柏崎刈羽原子力発電所 6 号機  
機器・配管系の耐震安全性評価について

(指摘事項に関する回答)

平成 21 年 3 月 31 日

東京電力株式会社

図1 主蒸気逃がし安全弁アキュムレータ概要図

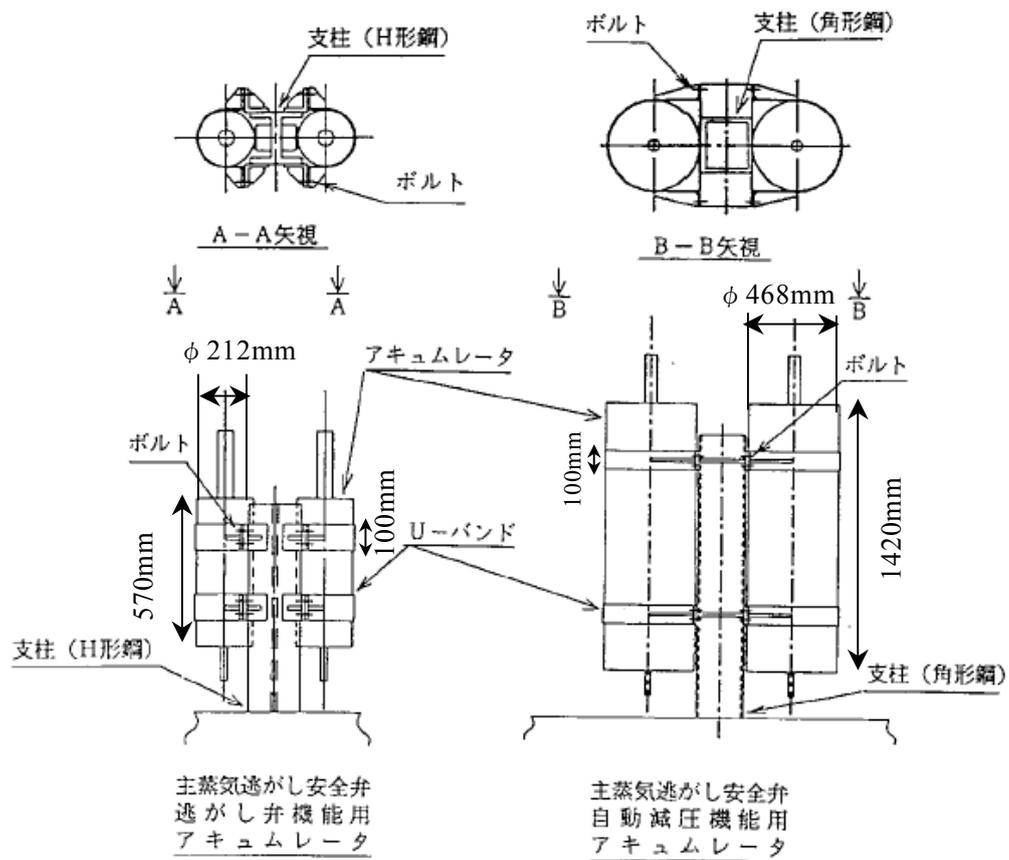
主蒸気系逃がし安全弁のアキュムレータについて、自動減圧機能用アキュムレータおよび逃がし弁機能用アキュムレータが類似の評価部位であるにも関わらず、発生応力が大きく異なる理由について説明すること。

逃がし弁機能用アキュムレータおよび自動減圧機能用アキュムレータの設置床面高さ、評価用震度、Uバンド及びリブの評価断面における断面係数及び断面積は同じである(表1)が、自動減圧機能用アキュムレータは、逃がし弁機能用アキュムレータよりも大きく、重い構造である(図1、表1参照)ため、相対的に自動減圧機能用アキュムレータは逃がし弁機能用アキュムレータより発生応力が大きくなっている(表2)。

図 1 原子炉本体基礎図

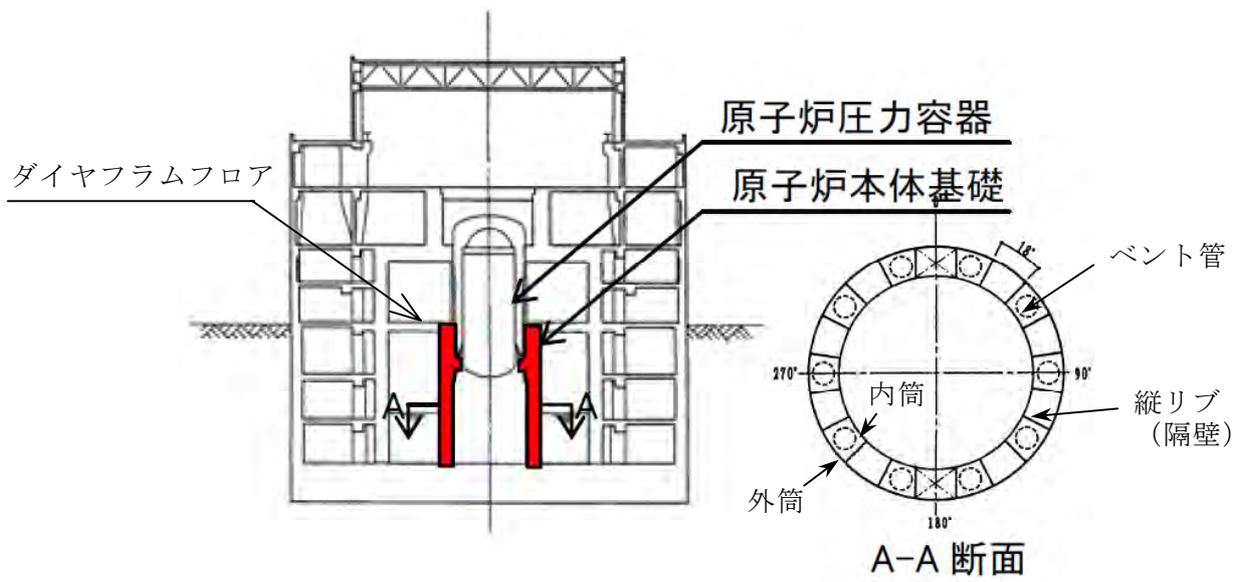
- ・ 原子炉本体基礎の復元力特性について説明すること。
- ・ 原子炉本体基礎部に復元力特性を考慮した場合の、原子炉本体と原子炉建屋の力の伝達について考察すること。
- ・ 原子炉本体基礎部の応答レベルを、復元力特性上で示すこと。
- ・ 原子炉本体基礎の円筒部の評価部位が「縦リブ」となっているが、原子炉本体基礎の構造強度評価について説明すること。

原子炉本体基礎の基本構造は、内部隔壁（縦リブ）で仕切られた二重円筒鋼板の内部にコンクリートが充填された構造である（図 1）。その弾塑性領域の復元力特性は、加力を受けた際に、隔壁と外周円筒で囲まれた内部コンクリートが鋼板よりも先行して徐々にひび割れ、剛性が低下していく現象が支配的となっている。

原子炉本体基礎は内外円筒鋼板を縦リブで一体化し、円筒鋼板と縦リブの間にコンクリートが充填された構造となっている(図 6)。原子炉本体基礎の円筒部の構造強度評価では、内筒、外筒及び縦リブを対象としており、耐震安全性評価においては裕度の小さい縦リブを評価部位としている。

図 1 原子炉建屋クレーン概要図

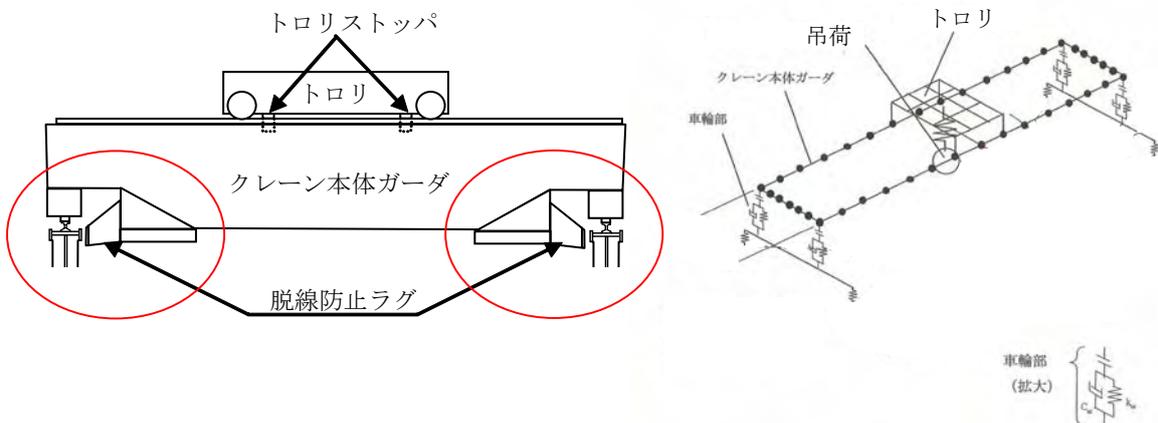
- ・ クレーンの浮き上がり評価の際に、ガーダと脱線防止ラグとの接触を考慮した方が現実的ではないか。
  - ・ 衝突に対する脱線防止ラグ等の強度評価を行っているのか。
- (平成 21 年 3 月 11 日 耐震・構造設計小委員会構造WG (第 30 回))

原子炉建屋クレーンは、クレーン本体ガーダ端部の車輪により建屋に設置されたランウェイガーダレール上を走行する。また同トロリは、クレーン本体ガーダ上のレール上を車輪で走行する構造になっている (図 1)。

本解析では、トロリは本体ガーダ上の固定物として取り扱い、クレーン本体ガーダは車輪を介してレールと接触する構造を模擬したモデルを用いている。当該部の接触構造は、解析モデル上考慮しており、浮き上がりと着地時の挙動を解析できるように配慮している。

ご指摘のとおり建屋側のランウェイガーダとクレーン側の脱線防止ラグとの接触を考慮するほうが、接触による減衰により浮き上がり量は減少し、より現実的な評価と考えられるが、本評価においては接触を考慮せず、保守的な値を算出している。

図1 使用済燃料貯蔵プール設置位置の床応答スペクトル

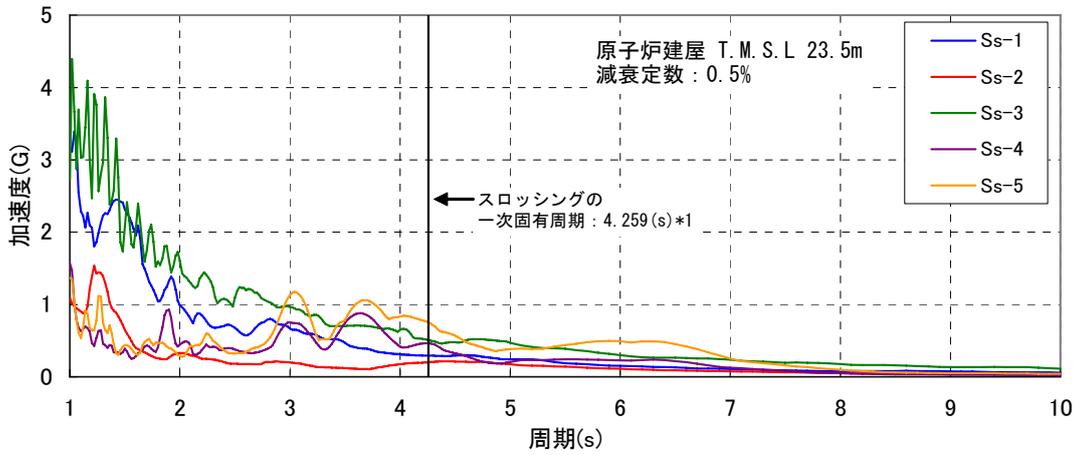
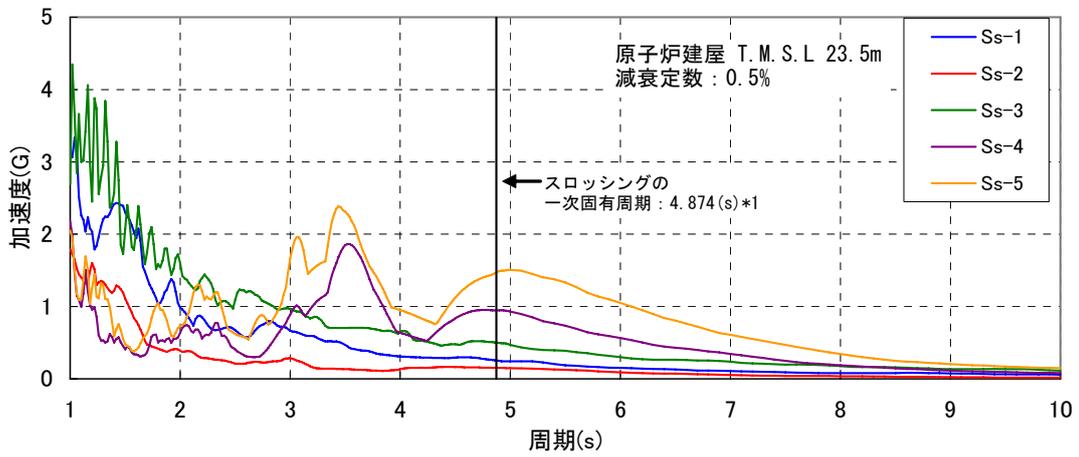
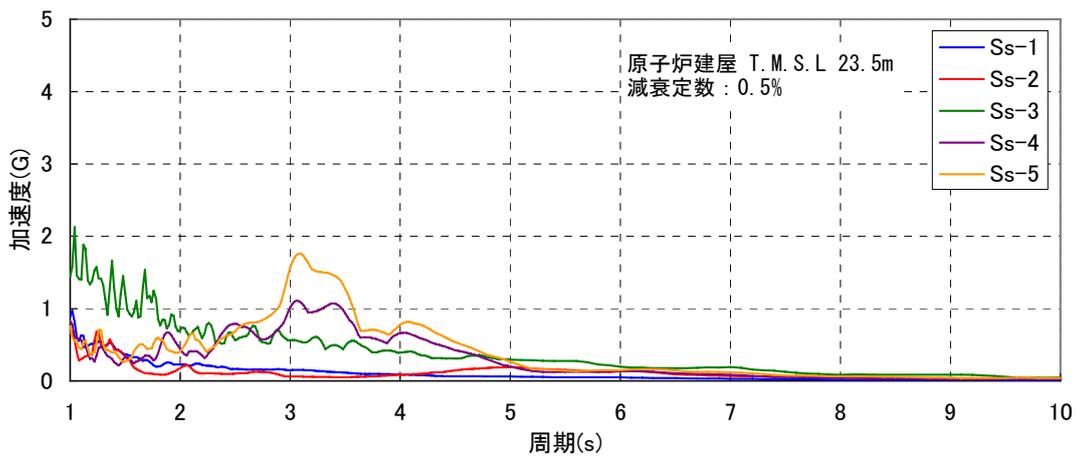
- ・ 使用済燃料貯蔵プールのスロッシングの検討に用いた入力条件を示すこと。  
(平成 21 年 3 月 11 日 耐震・構造設計小委員会構造WG (第 30 回))

プールのスロッシング評価では、基準地震動 Ss-5 による原子炉建屋の使用済燃料貯蔵プール底付近の床応答加速度時刻歴 (NS 方向、EW 方向、上下方向) を使用した。

使用済燃料貯蔵プールのスロッシングによる波高や溢水量評価では、スロッシングの 1 次振動モードが支配的である。そこで、本評価では、基準地震動 Ss-1～Ss-5 の中から、スロッシングの 1 次固有周期における応答スペクトル値が最大となる Ss-5 (図 1 参照) を用いている。

図1 クエンチャ設置位置

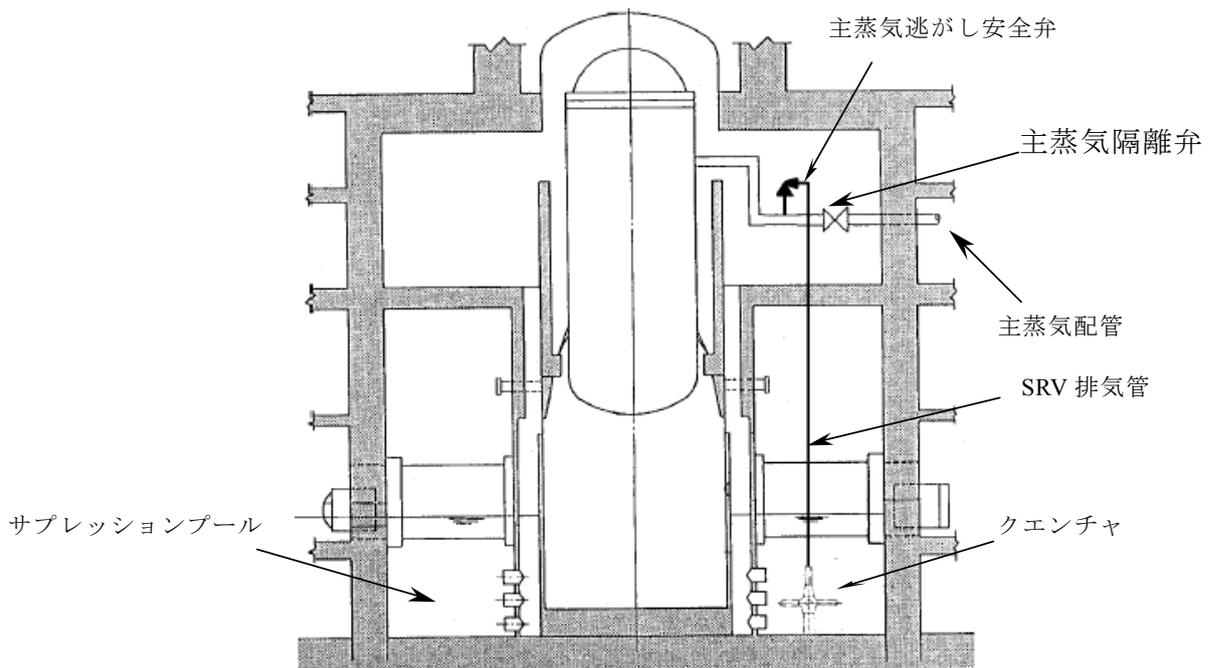
・ サプレッションプールのスロッシングの影響を確認しているのか。

また、プール底面には、主蒸気逃がし安全弁(以下 SRV)作動時に排気される水蒸気等をプール水で凝縮するためのクエンチャ(図 1 参照)が設置されている。

表 1、2 は、ECCS 系ポンプの吸込口高さ及びクエンチャアームの設置高さ、スロッシング時の最低水位を比較したものである。この比較より、プールのスロッシングに伴い液面変動が生じても、プールの液位がこれら設備の設置高さを下回らないことが確認されたことから、原子炉施設の安全機能に与える影響はないと考えられる。
